PIECE H – AVIS EMIS SUR L'OPERATION ET MEMOIRES EN
REPONSE
AMÉNAGEMENTS FERROVIAIRES AU NORD DE TOULOUSE
(AFNT)

CHAPITRE 1. AVIS DE L'AUTORITE ENVIRONNEMENTALE DE L'IGEDD

L'avis délibéré de l'Autorité environnementale sur l'étude d'impact actualisée du GPSO jointe au dossier de demande d'autorisation environnementale de l'opération des Aménagements Ferroviaires au Nord de Toulouse a été rendu le 07 septembre 2023 (avis n°2023-51).

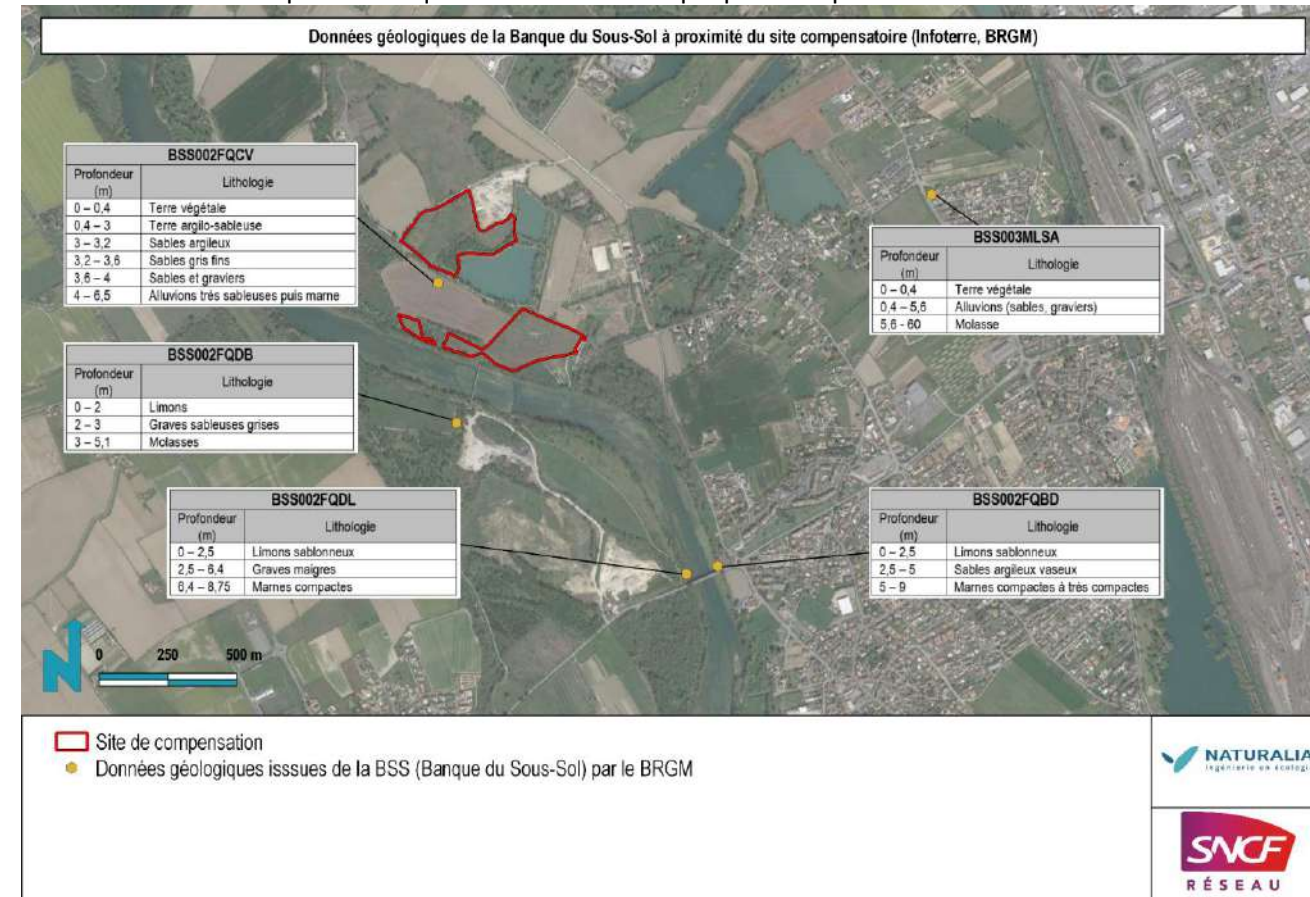
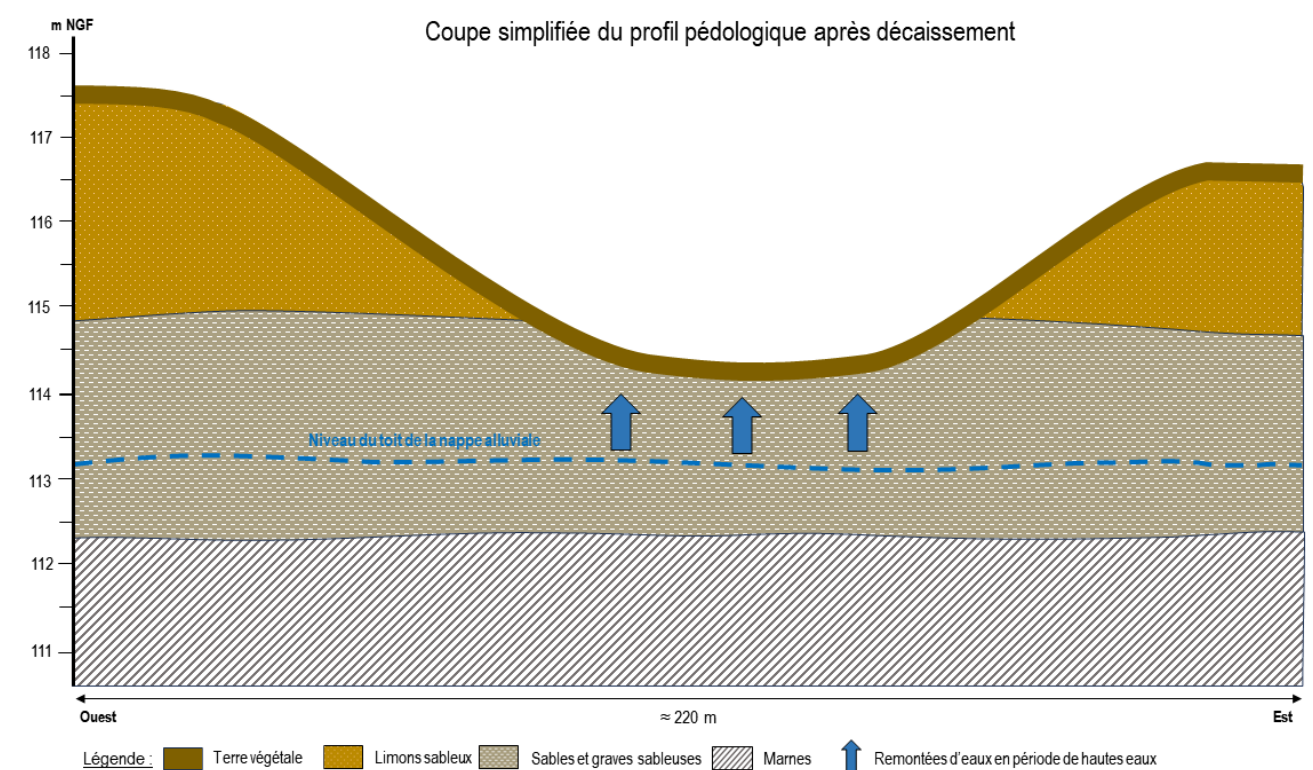
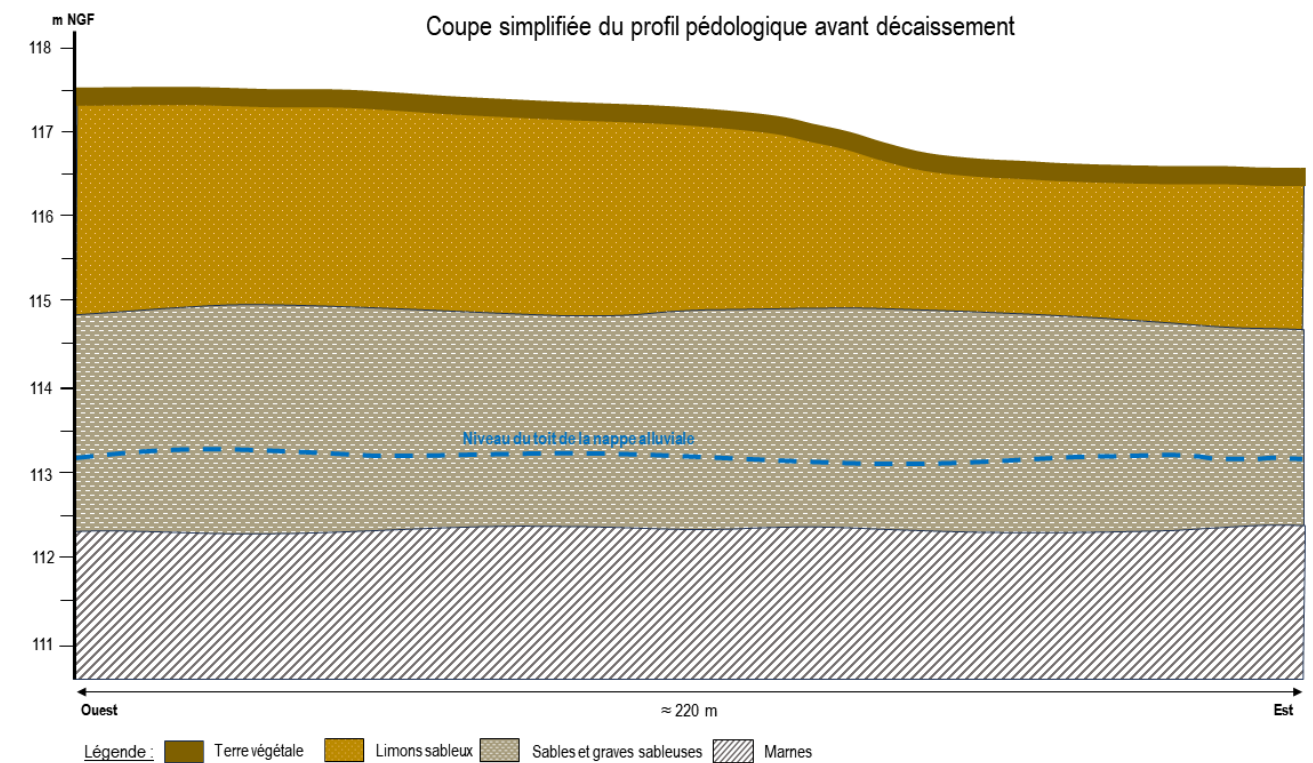
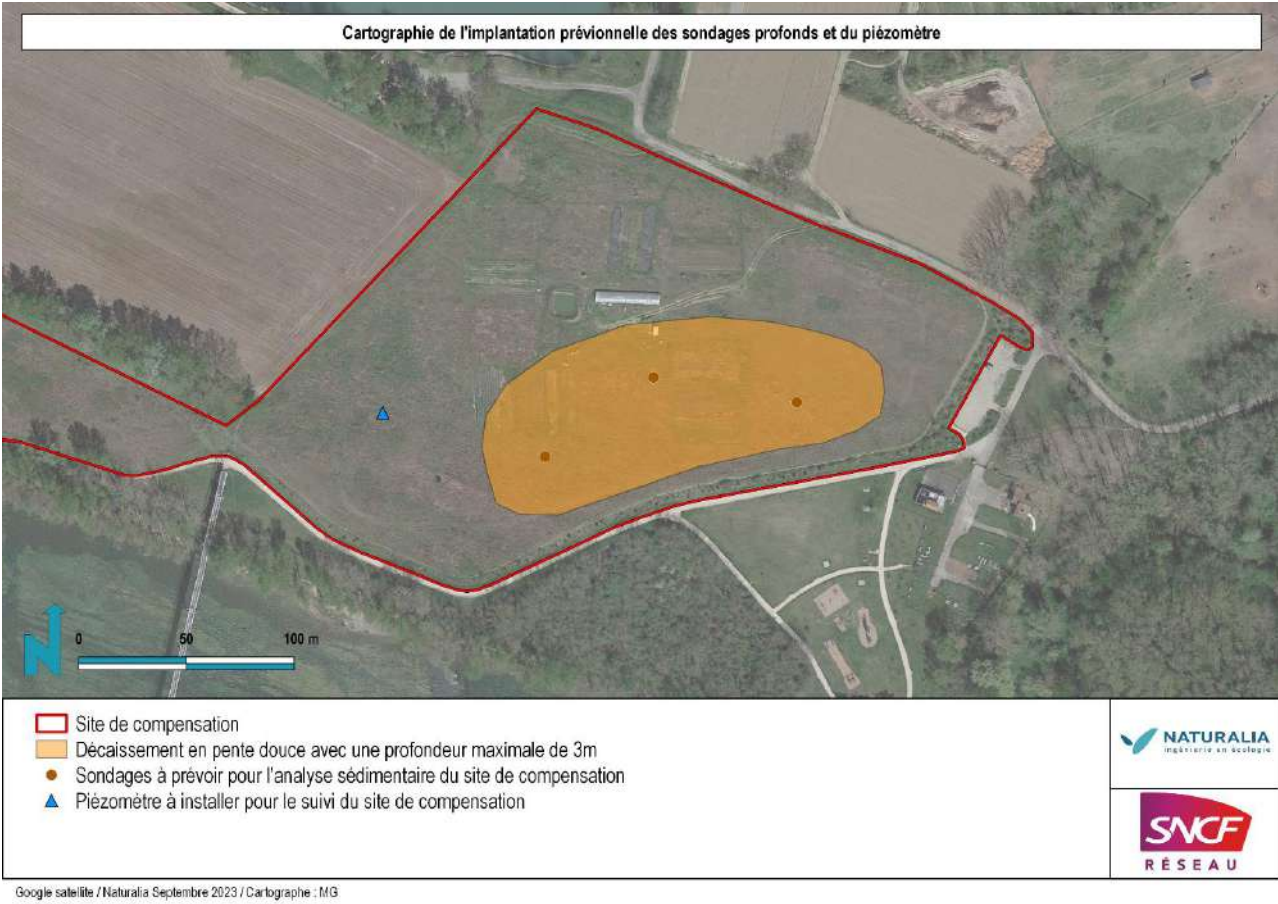
Il est impératif que ces éléments soient précisés dans le dossier d'enquête publique. En cas d'absence de justification d'une bonne probabilité d'atteinte de l'objectif de restauration d'une zone humide, un site alternatif devra être proposé.

Afin de répondre aux éléments complémentaires attendus par la DDT au titre de la compensation des zones humides sur le site de Gagnac-sur-Garonne, le paragraphe 6.4.7.2. - Compensation des zones humides impactées du Dossier loi sur l'Eau (Pièce C), peut-être complété avec les éléments détaillés en suivant :

Afin d'estimer la profondeur de la nappe sur le site compensatoire il est possible de se référer aux points d'eau recensés par la Banque du Sous-Sol. Ces derniers permettent de connaître le niveau piézométrique observé lors d'un forage, ou de la création d'un ouvrage (puits, piézomètre). 3 puits sont présents à proximité du site de compensation.

Justifications de retour de fonctionnalités : le rapprochement du sol par rapport à la nappe doit permettre de restaurer la zone humide puisque les zones humides reposent sur ce principe même de proximité entre les eaux souterraines et les habitats terrestres. Dans ce contexte alluvial, l'alimentation de la nappe provient principalement de la Garonne, il n'y a donc pas à intervenir sur cet aspect. L'alimentation sera par ailleurs améliorée par ce décaissement puisqu'il permettra une alimentation de la nappe par l'infiltration des eaux météoriques et de crues.

Suivi envisagé de la réussite des mesures compensatoires : le suivi compensatoire consistera à relever le piézomètre à installer sur le site et faire des relevés floristiques pour vérifier qu'une flore hygrophile s'y développe bien. Le suivi faunistique (amphibiens, reptiles, avifaune) des mesures compensatoires pour les espèces protégées permettra également d'avoir un retour sur les espèces liées aux zones humides qui coloniseront le site.

Concernant le devenir des matériaux issus du décaissement, trois pistes sont à l'étude :

- recharge sédimentaire dans la Garonne (contact pris notamment avec ASTEO pour le compte de Eau de Toulouse Métropole sur leur besoin de recharge sédimentaire en Garonne prévu à proximité du pont de l'A621)
- réutilisation pour les besoins du chantier AFNT en fonction de la nature des matériaux extraits

- dépôt sur la commune de Gagnac et en fonction des besoins, si ceux-ci sont compatibles avec les contraintes de champ d’expansion des crues.
